セット写真のトイレ用手すり(はね上げタイプ)は'15年2月発売予定です。

車いすからの便器移乗をサポートし、
介助者の負担を軽減する
前方ボードが新登場!

変更点

- シャワーヘッド継手の固定方法を統一します
これに伴い外観と寸法が変更となります

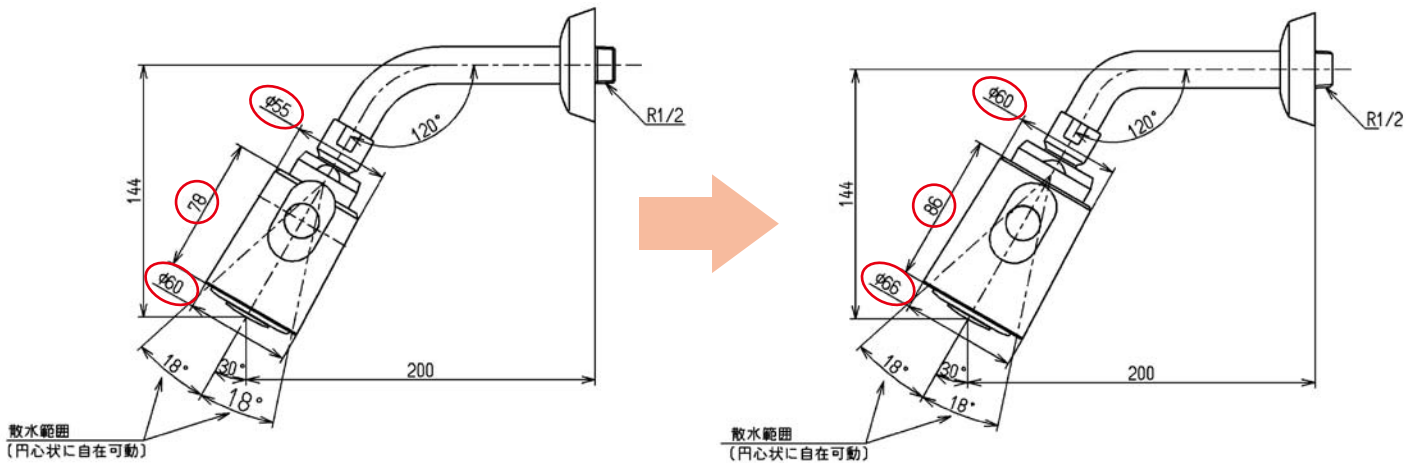
<従来品>

<仕様変更品>

品番	品番
TB18D ※注2週	TB18DR ※注2週

※本誌'14/10月号P.14にて生産中止のご連絡を致しましたシャワーヘッド散水部 (TH402R、TH401R) の製品交換対応用としてTB18Dをご案内しておりましたが、今回の仕様変更によりTB18DRでのご対応となりますのでご注意ください。
